Rapport de l'Inspection des installations classées

Visite d'inspection du 18/01/2022

Ancien site de la SAS SLIC CORVOL faisant l'objet de travaux de mise en sécurité par l'ADEME

Références : DRC/JD/22-0088-220056

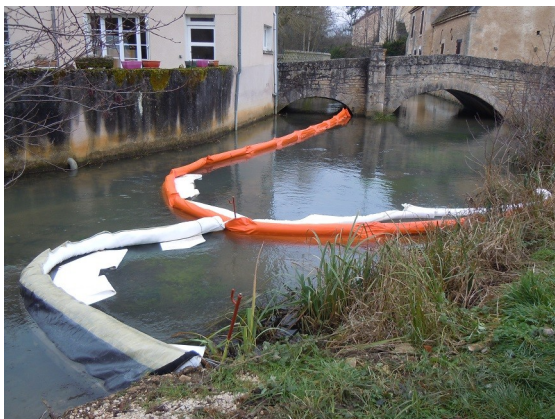
Référence réglementaire : AP de Mesures d'Urgence du 13/01/2022, article 1
Prescription contrôlée : Par arrêté préfectoral de travaux d'office du 16 décembre 2016 modifié, l'ADEME, organisme mandaté pour la réalisation des travaux de mise en sécurité de l'ancien site SLIC CORVOL sise Grande Rue sur la commune de CORVOL L'ORGUEILLEUX est tenue, dans les meilleurs délais et en tout état de cause dans un délai qui ne dépassera pas 4 jours, à compter de la date de notification du présent arrêté : <ul style="list-style-type: none">• de limiter l'accès au site à la stricte nécessité des interventions liées à la mise en sécurité du site.
Constats : L'accès au site se fait par un portail fermé à clé en permanence. Un affichage est également présent. Pour entrer sur le site, il faut appeler le chef de chantier de SUEZ (numéro de téléphone affiché sur le portail : cf. photos en annexe).
Type de suites proposées : Sans suite
